Nuevo perfil 157: guía inferior frente de placard

157 - Guía Inferior
peso: 350 g/m

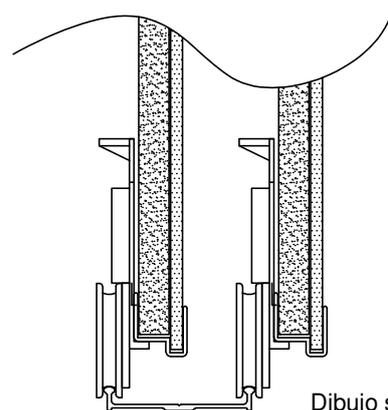
El nuevo perfil 157 reemplaza al perfil 161, que ya no se comercializará. Es importante tener en cuenta que el nuevo perfil 157 tiene una altura para el apoyo de la rueda de 8 milímetros, mientras que el perfil 161 tenía una altura de 11 milímetros, debido a esta variación, se deberá reducir el descuento del parante en 3 mm. para mantener el entrante de la hoja en la guía superior.
